Recueil des avis issus de la consultation auprès des ministères et organismes

Projet : Projet de parc éolien Les Jardins sur le territoire de la municipalité régionale de comté des Jardins-de-Napierville par Kruger Énergie Les Jardins S.E.C.

Numéro de dossier : 3211-12-267

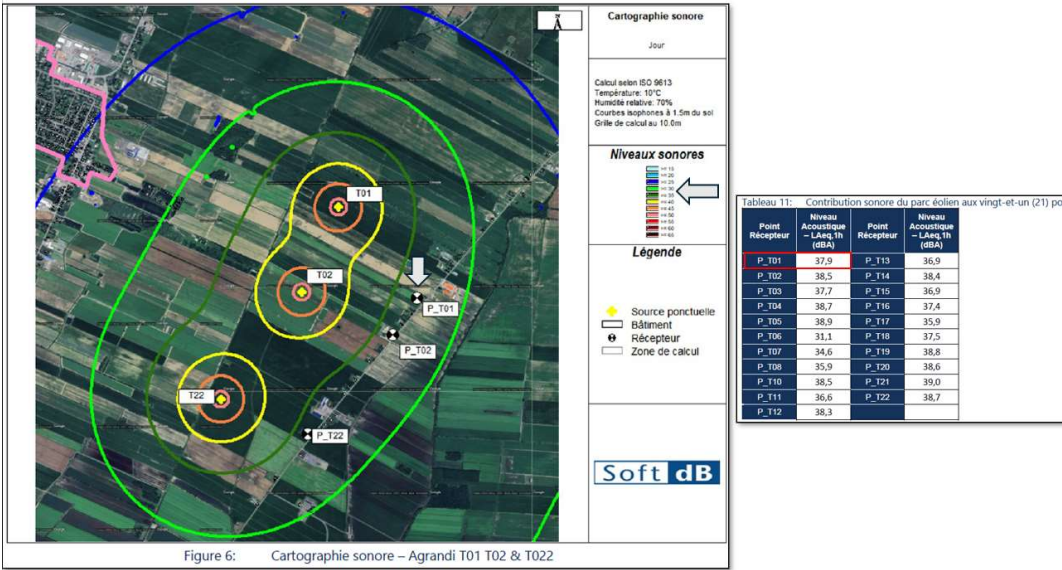
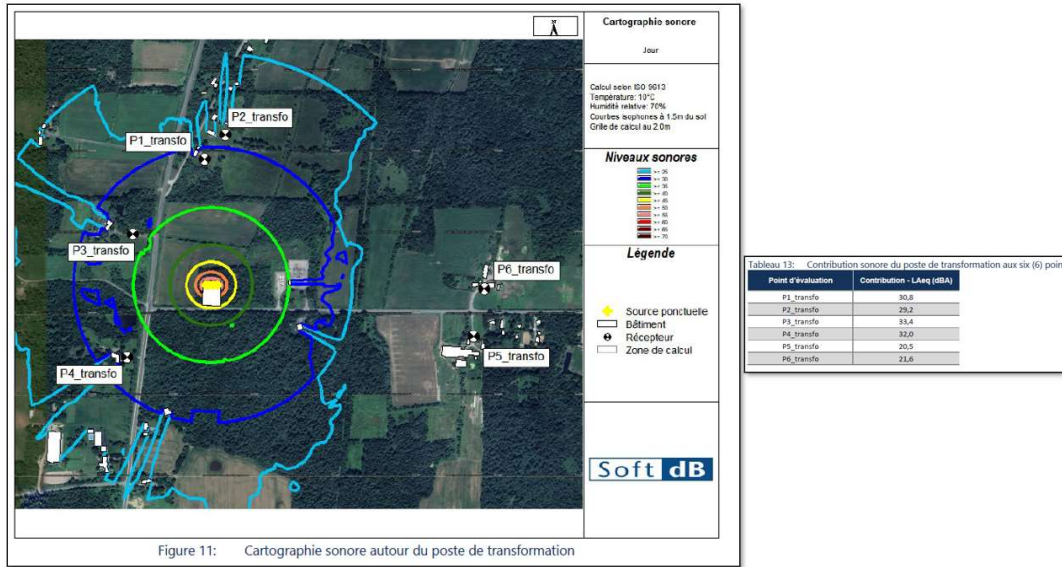
Cependant, lorsque l'on compare les données du tableau 11 et celles des figures 5 à 10, on observe des écarts. Par exemple, pour le récepteur P_T01, le point est localisé dans une zone où le niveau sonore se situe entre 30 et 35 dBA, tandis que le tableau 11 indique un niveau de 37,9 dBA pour ce même point.

Ces incohérences entre les valeurs des cartographies et du tableau sont observables pour l'ensemble des points récepteurs indiqués au tableau 11.

Il est à noter que ces écarts concernent uniquement la contribution sonore des éoliennes. Pour le poste de transformation, les résultats présentés à la figure 11 et au tableau 13 concordent.

Il est donc recommandé que l'initiateur fournisse des explications en ce qui a trait aux écarts observés entre les figures 5 à 10 et le tableau 11. Il est également recommandé

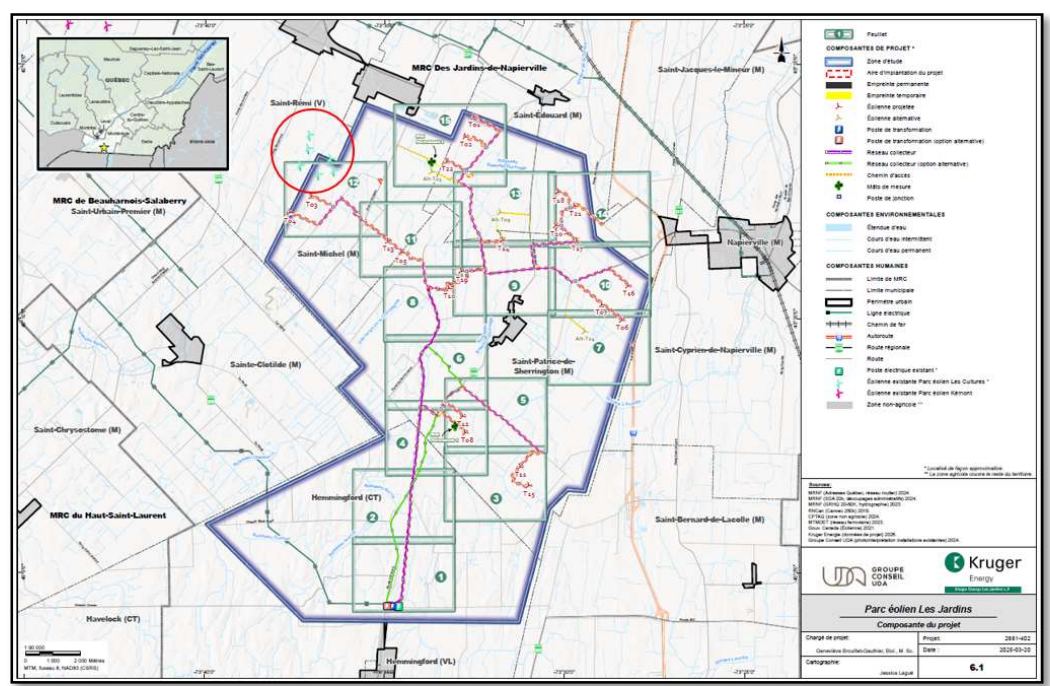
De plus, la résolution des cartes présentées ne permet pas de distinguer clairement la position des courbes isophones par rapport aux récepteurs sensibles. Par ailleurs, les figures ne comportent pas la délimitation de la zone d'étude du projet.
